**Oggetto: ID_VIP:7689 – Valutazione di impatto ambientale del progetto agrivoltaico denominato “Piano Coperchio” da realizzare in Comune di Genzano di Lucania (PZ).
Controdeduzioni al parere del Ministero della Cultura – Soprintendenza speciale PNRR**

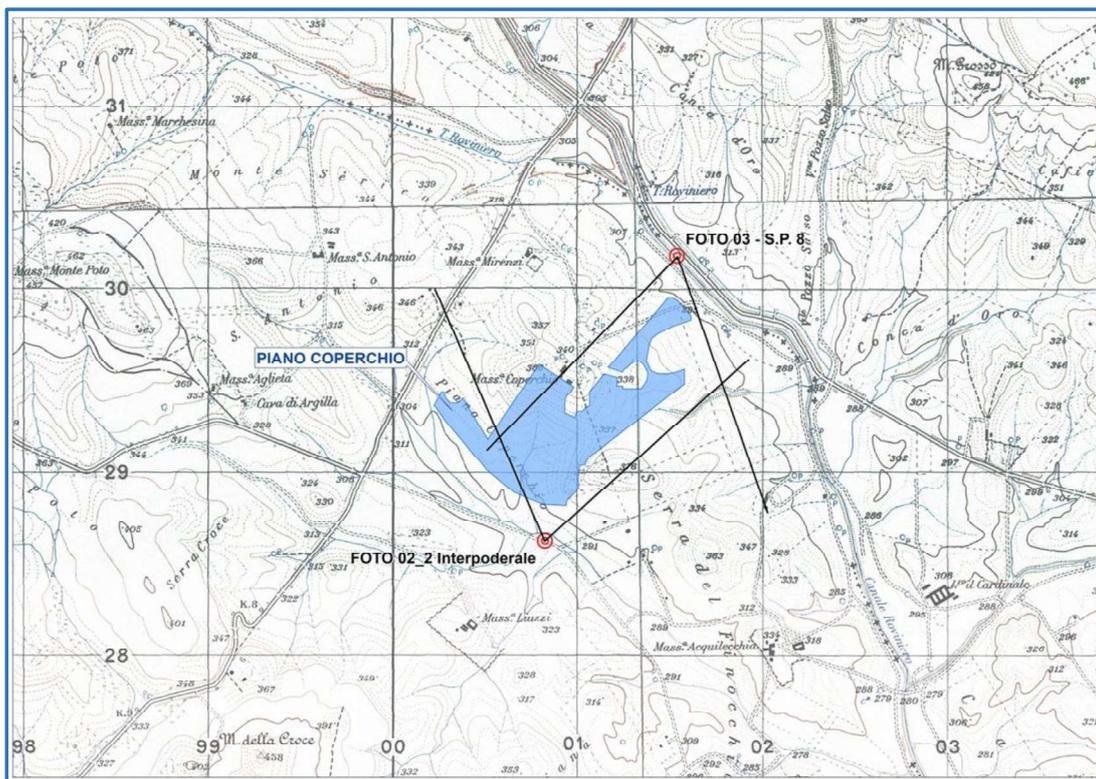
d) Secondo il parere lo studio ambientale presenterebbe un numero insufficiente di foto simulazioni.

Nella mappa seguente sono rappresentati i punti di osservazione esterni al campo dai quali sono state scattate le fotografie utilizzate per effettuare i nuovi fotoinserti allegati alla presente. La Società ha selezionato gli unici punti di osservazione da cui l'intervento sarà astrattamente visibile: non sarebbe stato utile, infatti, predisporre foto inserti da altri punti di osservazione da cui l'intervento non sarà visibile.

Questi punti di osservazione, oltre a essere gli unici da cui sia possibile percepire l'impianto e distinguerne la fisionomia, sono “non significativi” poiché interessati da ridotto transito di veicoli e persone (sono strade perlopiù usate dagli agricoltori e dalle persone indirizzate alla vicina cava e fabbrica di laterizi)

La planimetria che segue, tratta dall'elaborato A.13.d e riportata anche nel parere ministeriale, rappresenta *sia* i pannelli *che* le colture officinali integrate con l'impianto (ad es. lavanda)

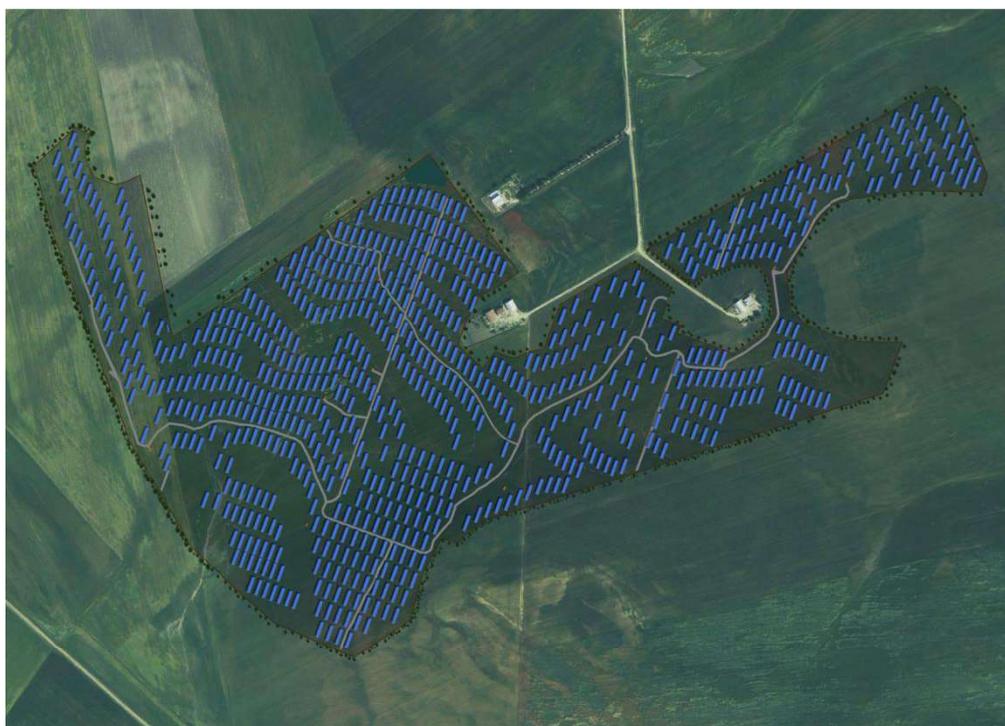
Il parere contesta anche la modalità di disposizione dei pannelli "frastagliata e disordinata" (pag. 17), indirizzata al massimo sfruttamento energetico dell'area (pag. 28), che lambisce alcuni edifici rurali e che avrebbe sfruttato le aree di risulta delle fasce di rispetto dei corsi d'acqua e del perimetro dei lotti (pag. 33).

Le planimetrie di impianto riportate a pagina 28 del parere potrebbero indurre in confusione il lettore privo di competenze tecniche, e non dovrebbero essere usate strumentalmente per criticare un'iniziativa lungamente studiata proprio per proporre soluzioni tecniche innovative e maggiormente compatibili con la tutela del paesaggio.

Sul piano metodologico, la concentrazione dei pannelli ha l'obiettivo di limitare l'estensione dell'intervento e, dunque, ridurre al minimo il consumo di suolo e l'impatto paesaggistico: non si comprende dunque perché rimproverare al progetto l'utilizzo senza sprechi del terreno a disposizione.

Il progetto Piano Coperchio, invece, fissa le teste delle strutture lungo le curve di livello, così assicurando che la disposizione dei tracker rispetti e assecondi l'orografia del terreno.

L'interdistanza nord-sud tra le file dei moduli varia in funzione delle pendenze, mentre la disposizione lungo l'asse est-ovest asseconda l'andamento planimetrico curvilineo (in alcuni casi del sinusoidale) delle curve di livello.

È sufficiente il raffronto fra le immagini per comprendere come in realtà la Società abbia, semmai, limitato l'installazione dei pannelli.

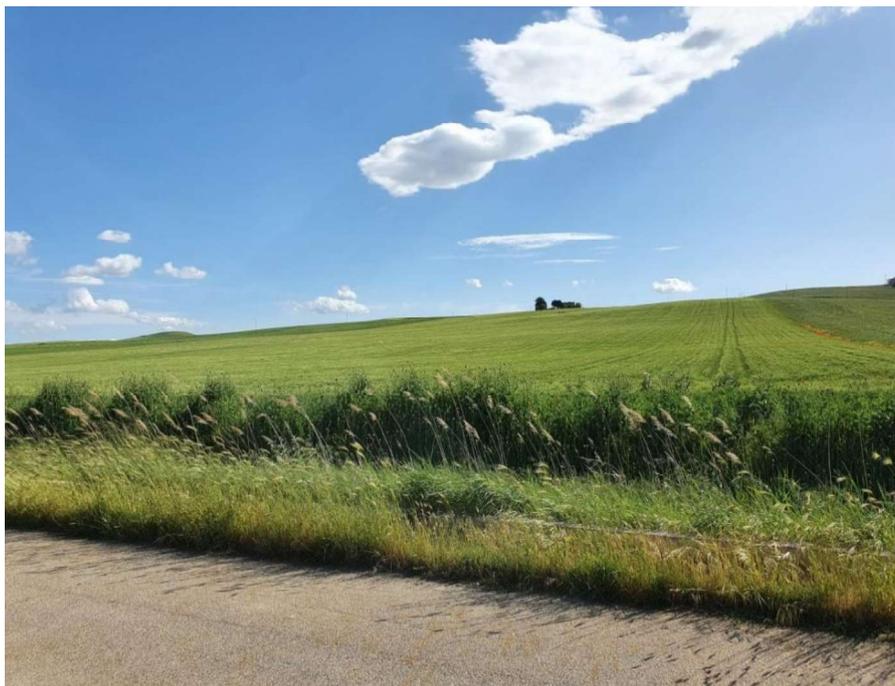
Peraltro, la vista satellitare sembra rammostrare i pannelli come se fossero posizionati con un andamento eterogeneo (taluni in linea, altri con una disposizione curvilinea, altri diagonalmente).

L'impressione è dovuta al fatto che l'area di impianto non è in pianura, ma è un'area collinare e che i pannelli sono orientati in modo tale da assecondare l'orografia naturale dei luoghi, una scelta volta a ridurre l'impatto paesaggistico giacché da nessun punto di osservazione l'impianto sarà percepibile nella sua interezza e l'osservatore non potrà pertanto rendersi conto della differente posizione dei trackers.

Soltanto la vista satellitare (che però è paesaggisticamente irrilevante) consente di percepire la complessità della trama agrivoltaica nella sua interezza.

Il presunto "disordine" della planimetria satellitare, dunque, non potrà esser percepito da un osservatore "a terra", poiché l'impianto potrà esser visibile solo per spicchi.

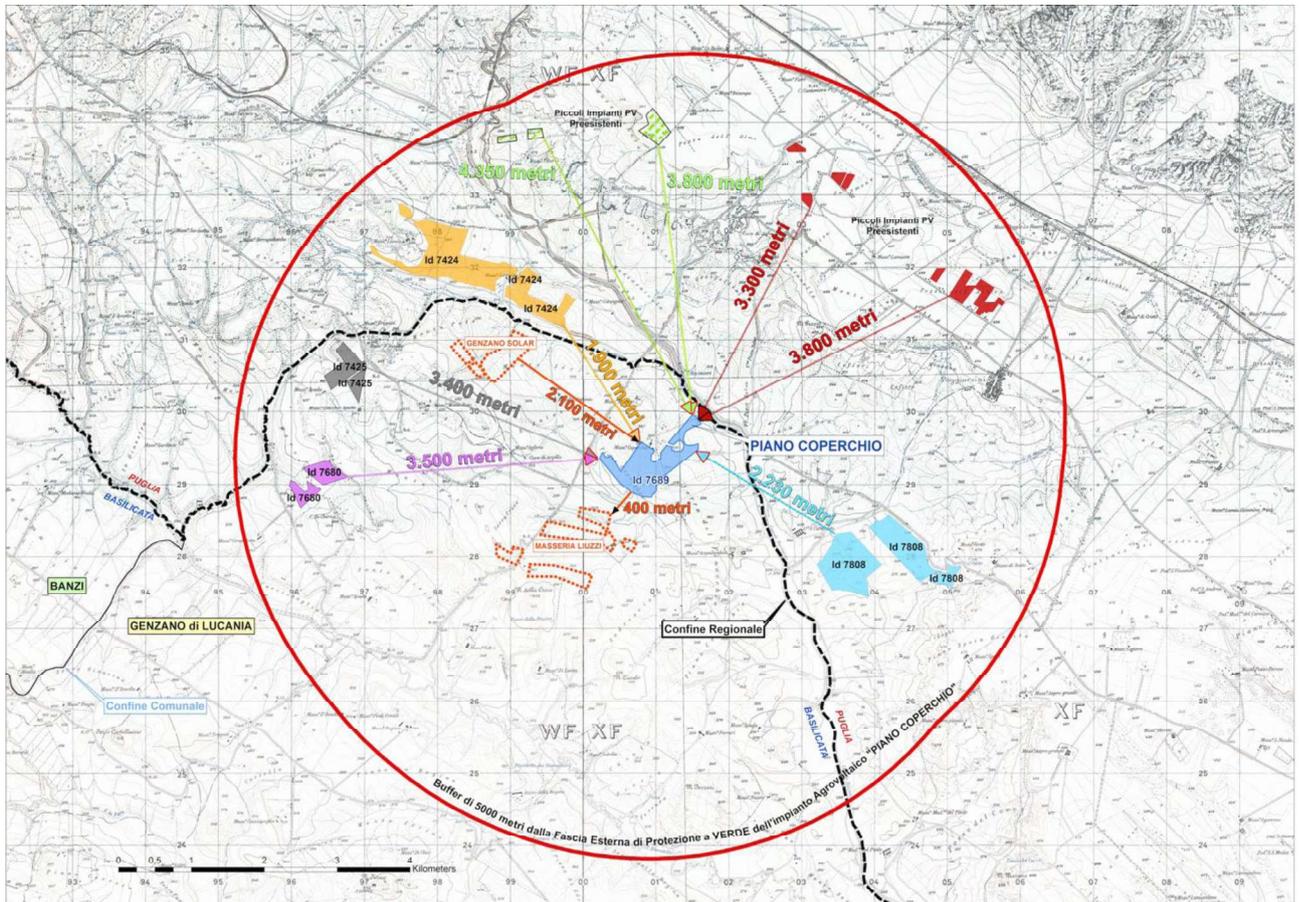
Il parere della Soprintendenza Speciale riferisce di aver appreso sul portale denominato RSDI della Regione Basilica (che contiene alcune planimetrie digitali) dell'esistenza di un progetto, in corso di autorizzazione, in località "Masseria Liuzzi": la Scrivente, tuttavia, non è in grado di reperire informazioni circa la data di avvio del procedimento di autorizzazione, sicché se ne deve presumere che sia senz'altro successivo al proprio.

All'interno del buffer di 5km – e più precisamente in Puglia – sono ubicati dei piccoli impianti fotovoltaici esistenti, di cui la Scrivente non possiede gli estremi dei titoli autorizzativi poiché queste informazioni non sono presenti nelle banche date online: in ogni caso, ai fini della valutazione in esame, è sufficiente la rappresentazione cartografica.

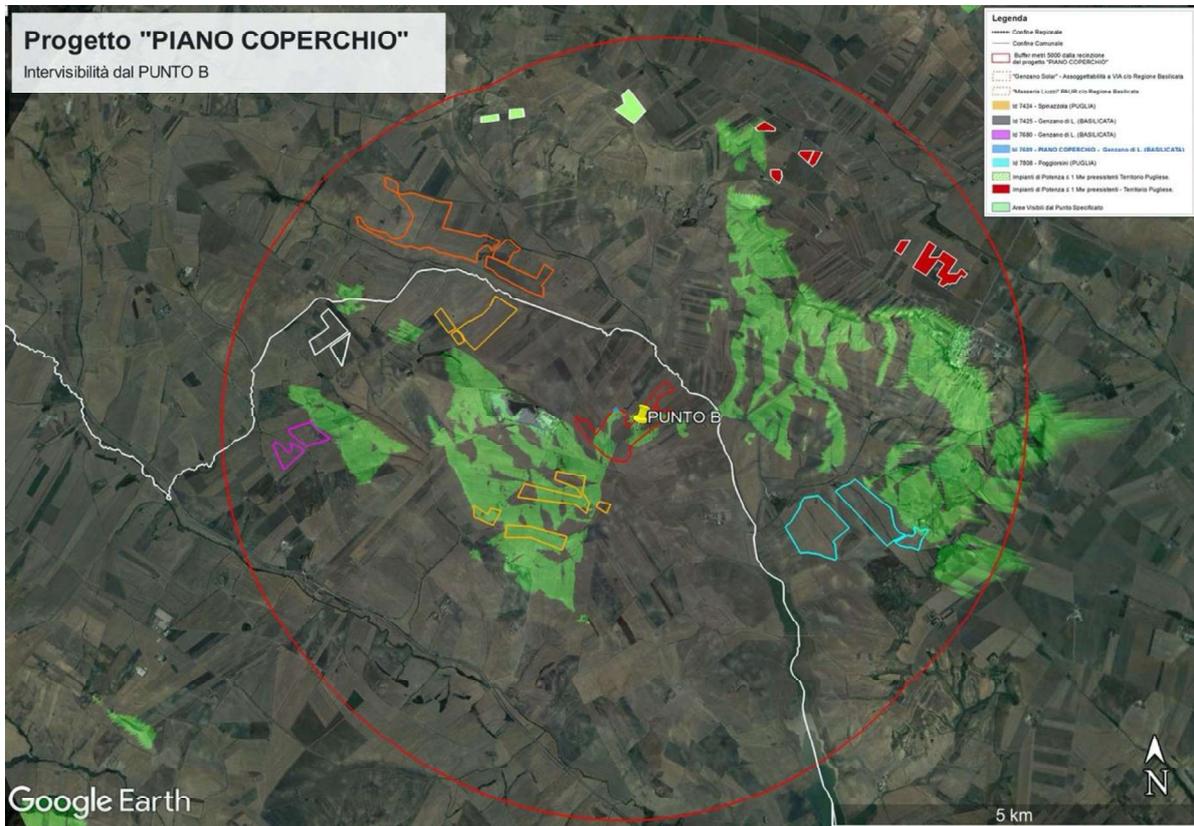
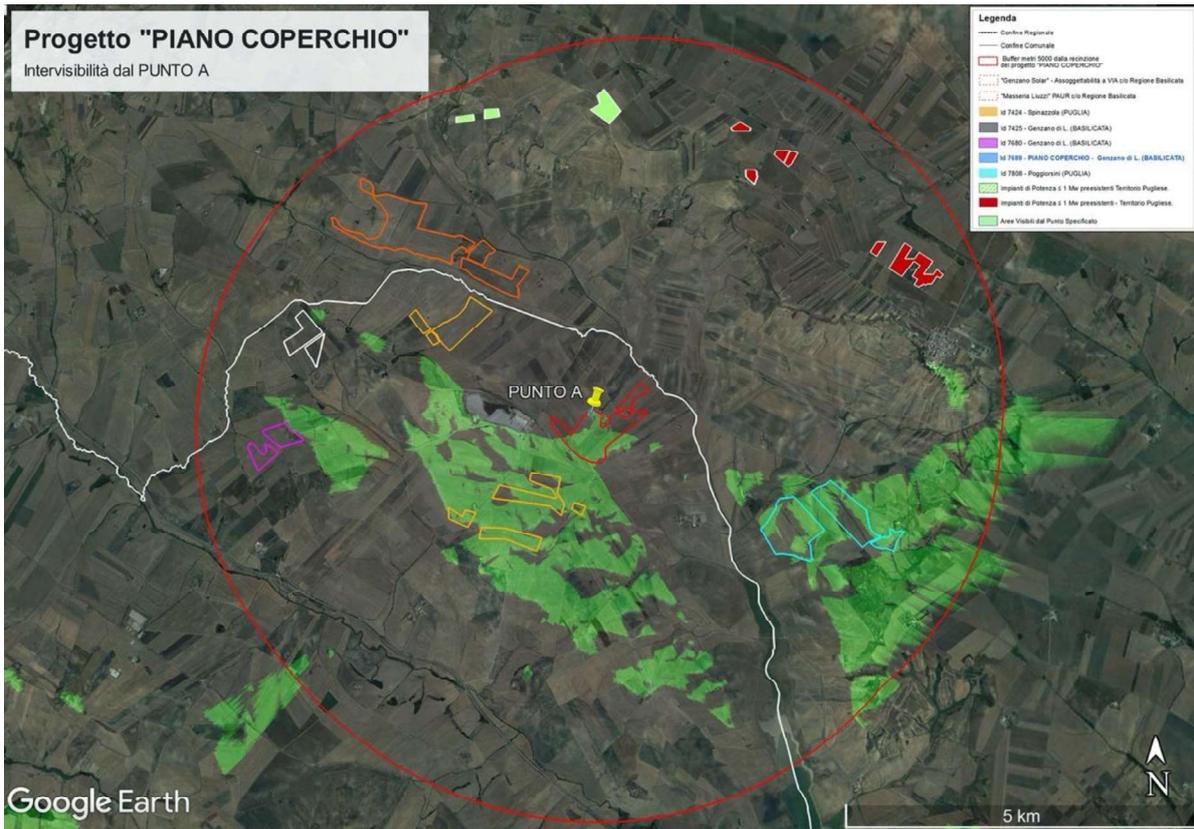
Come anticipato, la presenza di rilievi impedisce l'ampia visuale e le planimetrie che seguono dimostrano come la totalità degli impianti esistenti e la quasi totalità dei progetti in corso di istruttoria non saranno visibili contestualmente al progetto Piano Coperchio.

Sono state elaborate due analisi di intervisibilità: la prima ha come punto di osservazione il punto a quota altimetrica più elevata di tutto l'areale del progetto Piano Coperchio (c.d. punto A), mentre la seconda è scattata da un punto di alto morfologico collocato all'interno dei terreni utilizzati per il posizionamento dell'impianto agrivoltaico (c.d. punto B). Questo punto è stato scelto perché intervisibile da entrambi i versanti su cui si sviluppa il progetto di Piano Coperchio.

Gli unici progetti per cui potrebbe in astratto configurarsi una co-visibilità sono quelli che ricadono nelle aree tinte di verde, ovverosia il progetto “Poggiorsini” di Trina Solar Giglio Srl e quello, di estremi non noti, in località Masseria Liuzzi.
